DEPARTAMENTO DE ANTIOQUIA
GOBERNACION

**POR MEDIO DE LA CUAL SE APRUEBA UN PLAN DE TRABAJOS Y OBRAS COMPLEMENTARIO
-PTOC- DENTRO DEL SUBCONTRATO DE FORMALIZACIÓN MINERA SF-130 Y SE ADOPTAN
OTRAS DETERMINACIONES**

En atención al mencionado requerimiento el día 29 del mes noviembre del año 2021, por medio del radicado No. **202101069293**, se allegó el complemento al PTOC, el cual fue evaluado en Concepto Técnico No. **2022030087273** del 28 de marzo de 2022, que establece lo siguiente:

(Captura Geográfica tomada de la Plataforma de Anna Minería)

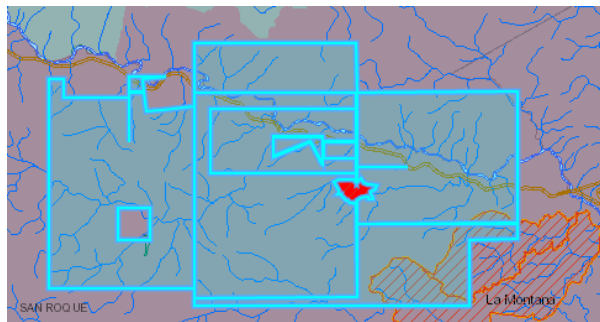
Una vez revisada la información generada por el visor geográfico del Sistema Integral de Gestión Minera – Anna Minería el día 17 de febrero de 2021, a las 11 am, el Subcontrato de Formalización Minera No. SF-130, no se encuentra aún dibujado en la Plataforma gráfica de Anna Minería. Luego entonces se captura la imagen del Contrato de Concesión No. T14292011, el cual se encuentra en superposición con las siguientes capas:

- *Al revisar la información geográfica del título minero N° T14292011, por el visor geográfico del Sistema Integral de Gestión Minera – Anna, se observa superposición total con zona de Restitución de Tierras, en Zona Microfocalizada y Macrofocalizada.*

- Igualmente, presenta superposición parcial con Áreas de la minería, Áreas Excluíbles.
